CCR-VIA -- COMITATO DI COORDINAMENTO REGIONALE PER LA VALUTAZIONE D'IMPATTO AMBIENTALE

Giudizio n° 3024 del 09/04/2019

Oggetto AMPLIAMENTO DEPOSITO OLI MINERALI ESISTENTE

Verifica di assoggettabilità a VIA - VA
GRUPPO MUCCI S.r.l. – Ampliamento deposito oli minerali esistente – Pollutri (CH)

Figura 1: Planimetria recettori (a destra) e punti di misura (a sinistra) (da allegato P1 alle integrazioni).

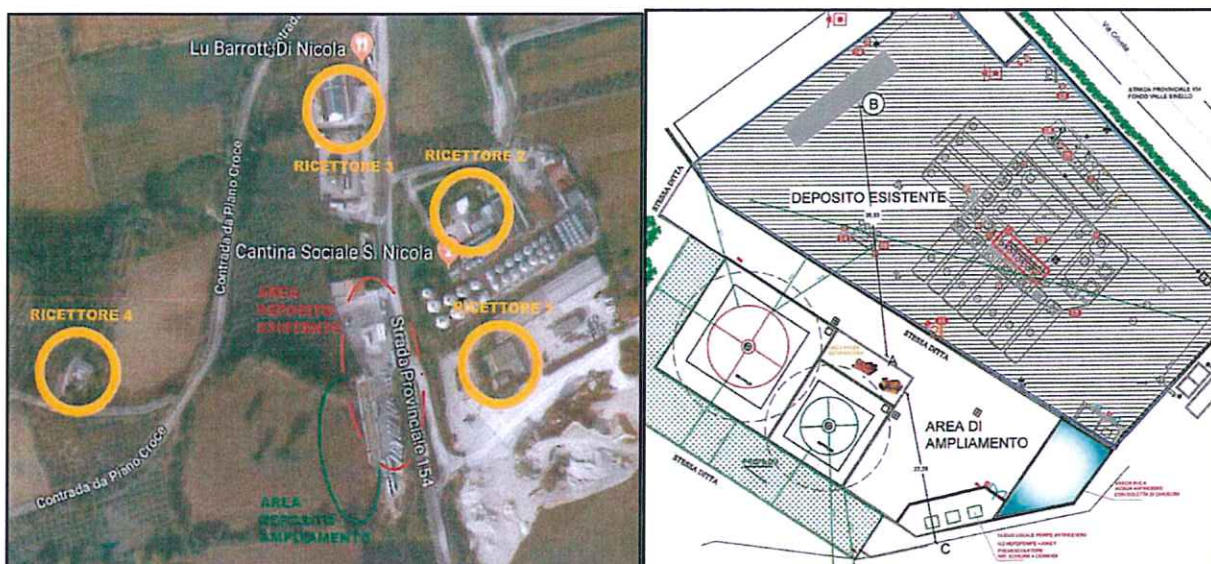
- 1) *ripresentare lo studio di impatto acustico applicando i limiti previsti per le normali attività lavorative;*
- 2) *è necessario indicare il reticolo idrografico superficiale dell'area su apposita planimetria chiarendo le motivazioni che consentono di andare in deroga al divieto di scarico a suolo, ribadito che lo scarico a suolo è consentito a condizione che lo stesso non sia recapitabile in un corpo idrico superficiale o in rete fognaria. Nel caso di scarico a suolo attestare il rispetto dei limiti della TAB. 4 e l'assenza dello scarico delle sostanze pericolose di cui al punto 2.1 ALL. V - Parte III del D.Lgs 152/06 e s.m.i.. Relazionare in merito all'attuale sistema di trattamento e recapito delle acque di prima e seconda pioggia.*

1) **Aggiornamento impatto acustico**

È stata allegata la Relazione di Valutazione di Impatto Acustica (Allegato P1), cui si rinvia per quanto qui non riportato, redatta da tecnico abilitato, competente in acustica, Nicola Tiberio.

Nello studio il tecnico dichiara che la zona è classificata in **Classe V** per la quale sono previsti **valori limite di emissione pari a 65dB(A) e 55dB(A)** per i periodi diurno e notturno, rispettivamente, e **valori limite di immissione pari a 70dB(A) e 60dB(A)** per i periodi diurno e notturno, rispettivamente.

- a) il rumore emesso dalle sorgenti disturbanti della Gruppo Mucci Srl, in esercizio presso il sito oggetto del presente progetto di potenziamento, “rispetta i limiti previsti per la Classe V del D.P.C.M. Del 14/11/1997”;
- b) essendo le abitazioni più vicine dal punto di carico e scarico ad una distanza superiore a 100 m, “anche il rumore immesso rispetta i limiti di cui alla Legge 447 del 26 ottobre 1995”;
- c) il rumore indotto dalle operazioni di “scarico” e “carico” “rientra nei valori dei limiti ammessi”.

Figura 3: Planimetria impianto trattamento acqua meteorica e dilavamento (da allegato P2_B alle integrazioni).

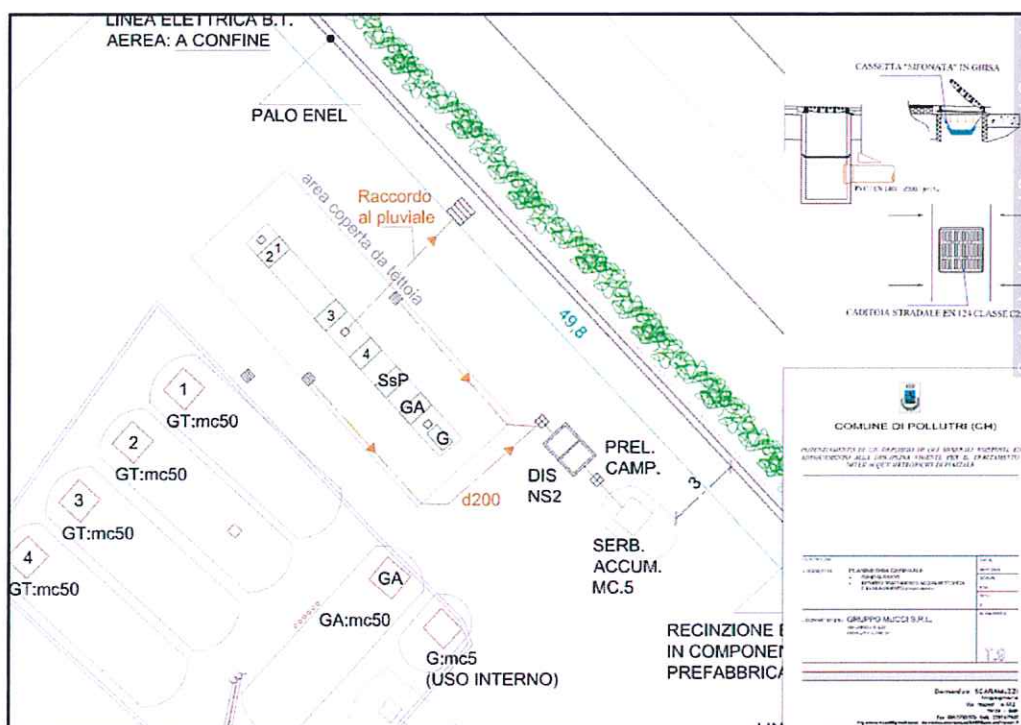
3) Attuale sistema di trattamento e recapito

È stato allegato uno stralcio della relazione tecnica relativa all'impianto di trattamento delle acque meteoriche (cui si rinvia per quanto qui non riportato), redatta in occasione del potenziamento dell'attività nell'anno 2015, in cui il tecnico dichiara che il sistema di trattamento è dimensionato per ricevere le acque meteoriche di dilavamento della superficie relativa all'area di carico (impermeabilizzata e pari a circa 71 mq) e prevede la sedimentazione e disoleazione, con recapito in serbatoio interrato della capacità di 5 mc, idoneamente svuotato da ditta autorizzata.

È previsto anche il trattamento in continuo delle acque di seconda pioggia.

Nella nota integrativa, il tecnico dichiara che "il processo di disoleazione a coalescenza che si attua all'interno del suddetto impianto consente il rispetto dei limiti di Tab.4 dell'Allegato V del D. Lgs. 152/06 e smi" e che il progetto è stato approvato da ASL Prot.n.5026/LV del 30/10/2015 (parere allegato alla relazione dal tecnico).

Fig. 1.1 – Ricostruzione superficie piezometrica (da integrazioni allo SPA)

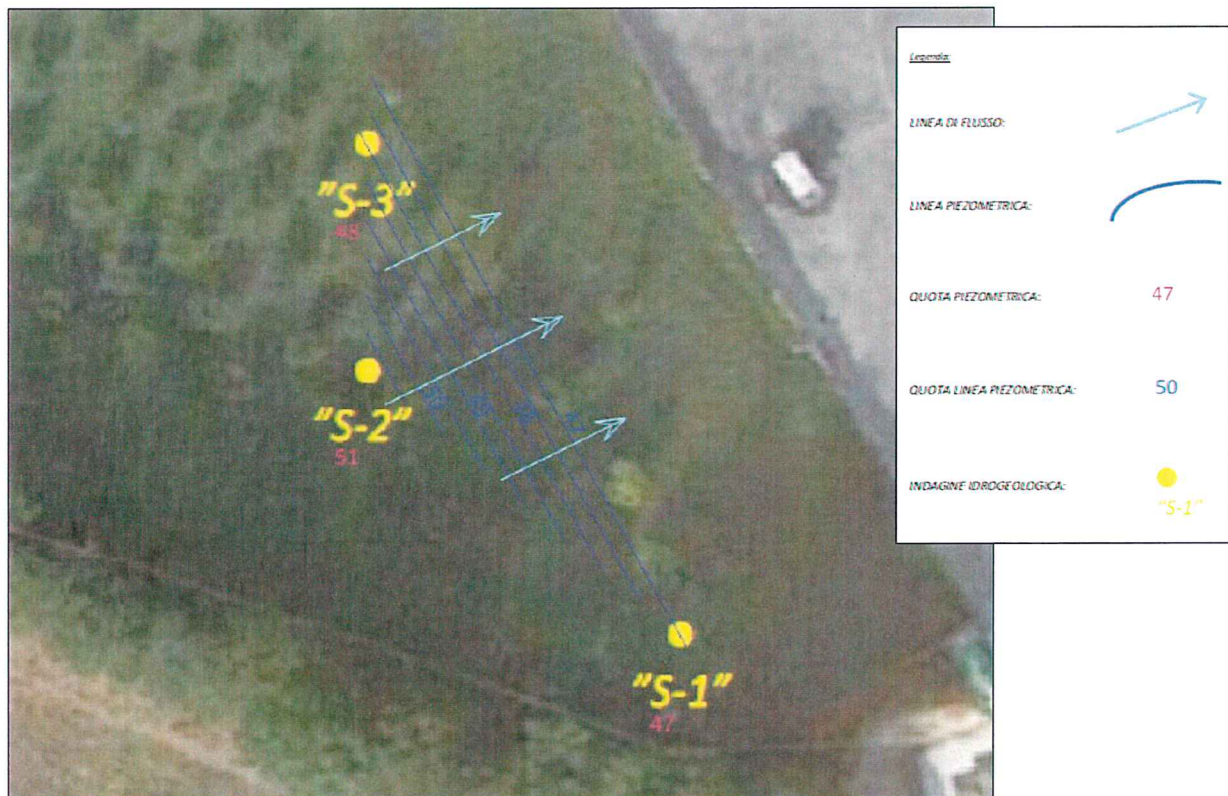
- 1) Premesso che lo scarico al suolo è consentito a condizione che lo stesso non sia recapitabile in un corpo idrico superficiale, è necessario indicare il reticolo idrogeologico superficiale dell'area su apposita planimetria chiarendo le motivazioni che consentono di andare in deroga al divieto di scarico al suolo; nel caso di scarico al suolo attestare il rispetto dei limiti della tabella 4 e l'assenza dello scarico delle sostanze pericolose di cui al punto 2.1 allegato V parte III; nel caso di scarico di corpo idrico superficiale valutarne l'impatto; indicare altresì il recapito dei servizi igienici annessi all'impianto;

Risposta punto 1)

Per ciò che concerne le acque di prima pioggia ed il loro scarico al suolo si afferma quanto segue:

Fig. 5 – Planimetria recettori (da Elab. P4 integrato allo SPA)

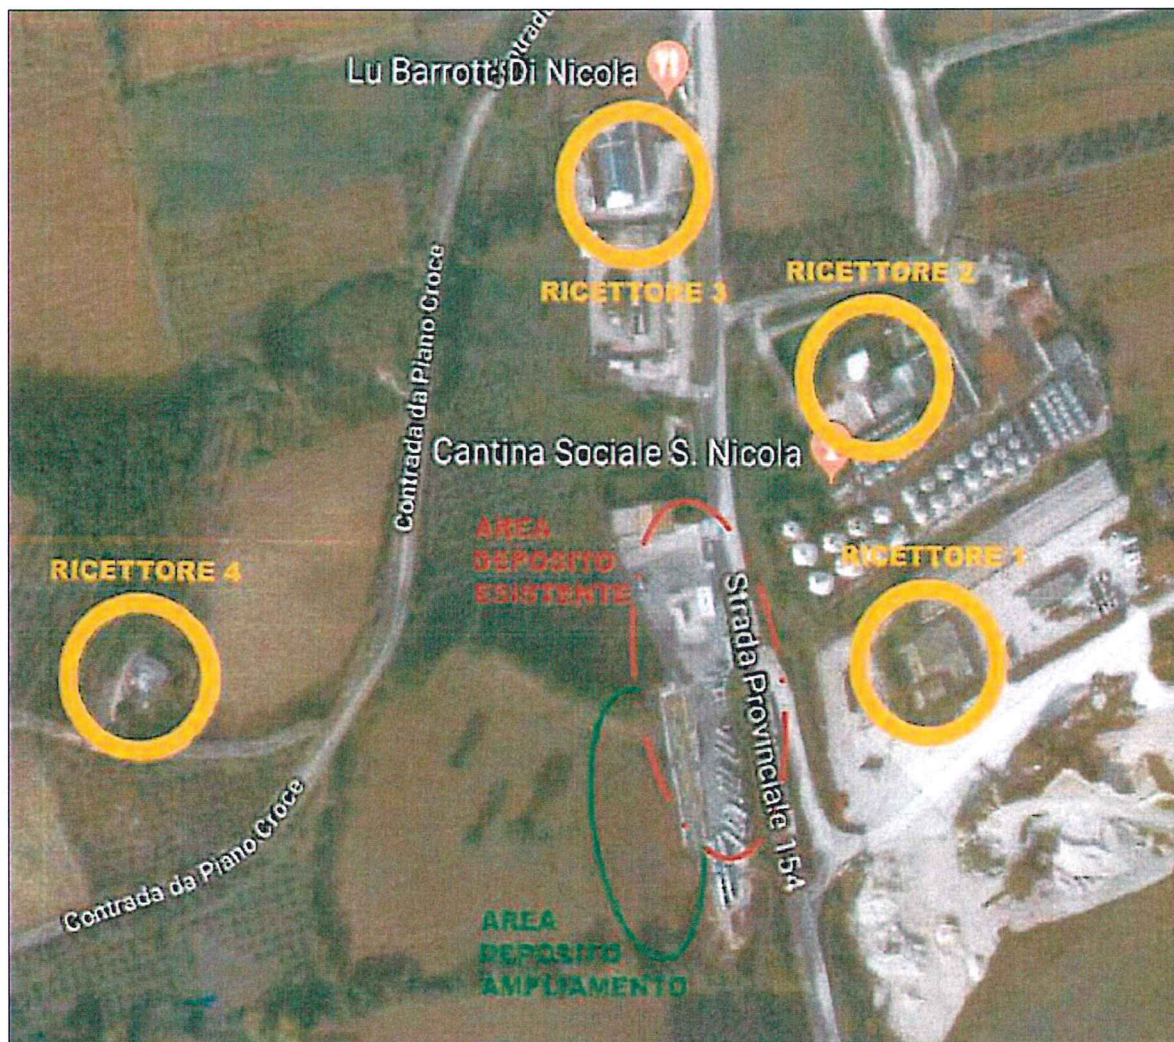
Risposta punto 4)

La relazione previsionale di impatto acustico che si allega alle integrazioni presentate (cui si rinvia per quanto qui non riportato) è a firma del P. I. L. Nicola Tiberio, Tecnico Competente in acustica Ambientale. La zona è classificata in Classe V. Nella planimetria seguente vengono riportati i recettori presenti nell’intorno dell’area:

Fig. 9 – Aree di sosta ATB ed involucro aree di danno (da Elab. T4 integrato allo SPA)

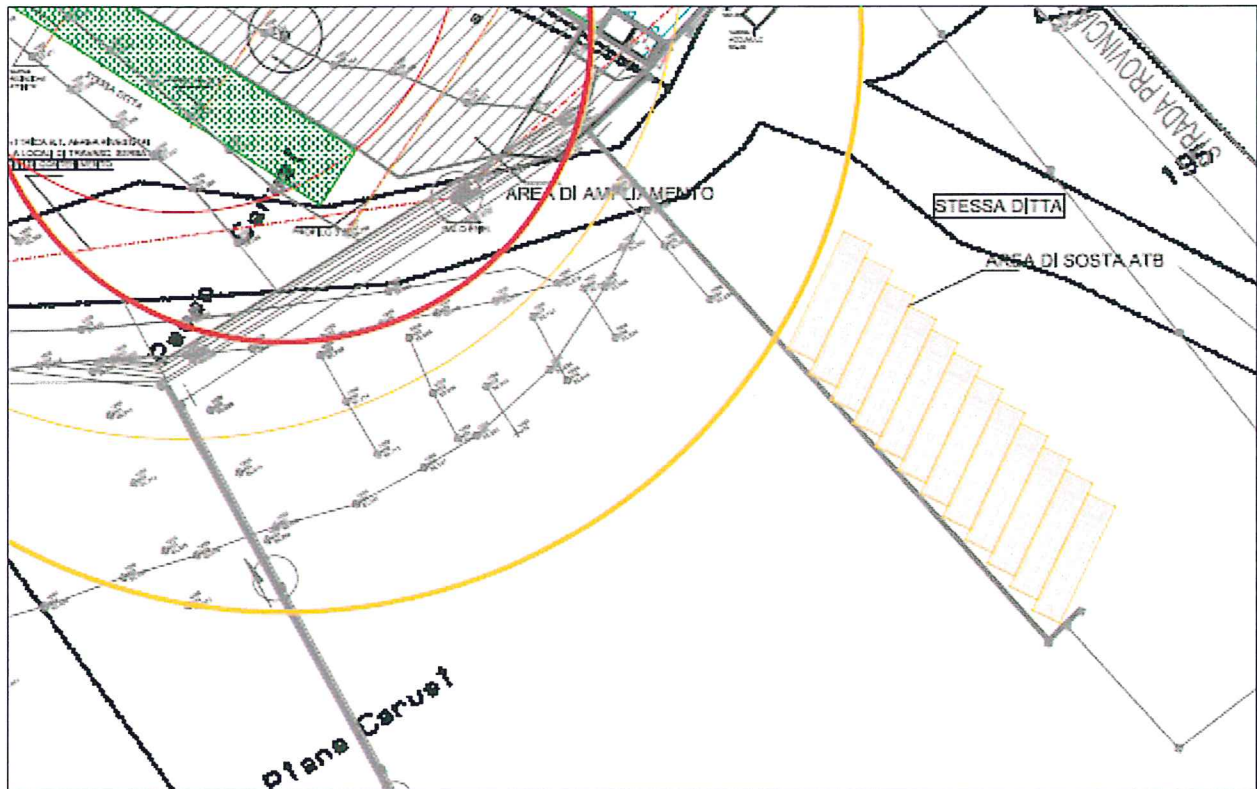
Risposta punto 6)

Si comunica della costruzione di una nuova vasca fuori terra della superficie di 107 mq, un'altezza utile di 5.30 m per un volume complessivo pari a circa 567 mc (dimensionato sullo scenario 2 che coinvolge un incendio di un serbatoio fuori terra), posta in aderenza al nuovo locale pompe antincendio.

Dalla sovrapposizione delle aree di involucro delle aree di danno, risulta che l'area di soste delle ATB è esterna a detto involucro.
